BIULETYN nr BE 03/96 MDM1-FOX

Powiększenia szczelin między krawędziami na łączeniu kadłuba
ze skrzydłami po obwodzie profilu skrzydeł .

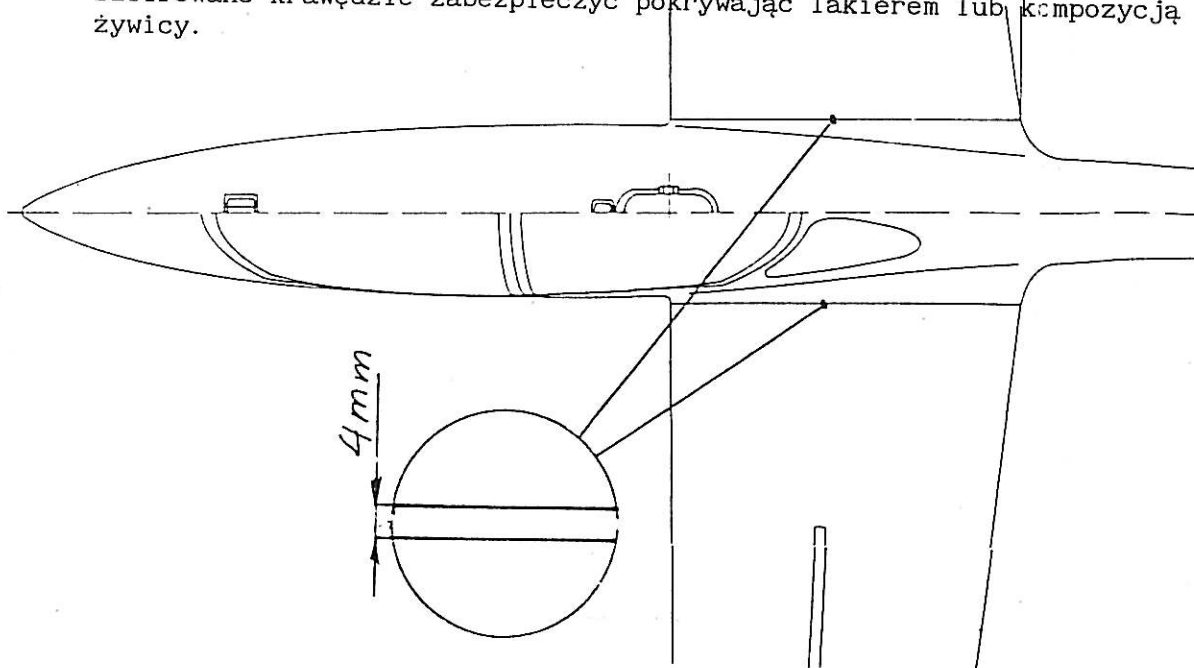
Na podstawie obserwacji szybowców będących w eksploatacji oraz szbowca w trakcie próby zmęczeniowej zauważono, że istniejąca szczelina między krawędziami na połączeniu kadłuba ze skrzydłami przy maksymalnych obciążeniach może okazać się niewystarczająca. W niektórych przypadkach może wystąpić zetknięcie się pokryć skrzydeł o krawędź kadłuba, co wprowadza dodatkowe naprężenia. Zaleca się na łączeniu kadłuba ze skrzydłami wzdluz całego obwodu profilu skrzydła (L+P), powiększyć szczeliny do wielkości ok 4mm.

Na zmontowanym szybowcu należy szlifować krawędź wzdluz całego obwodu skrzydła (L+P) do momentu uzyskania jednakowej szerokości szczeliny ok. 4mm w połączeniu kadłub-skrzydło (L+P).

W rejonie nad dzwigarem, należy brzeszczotem pilki do metalu wyciąć pokrycie zwracając szczególną uwagę aby nie naciąć tkanin dzwigara.

Szlifowane krawędzie zabezpieczyć pokrywając lakierem lub kompozycją żywicy.
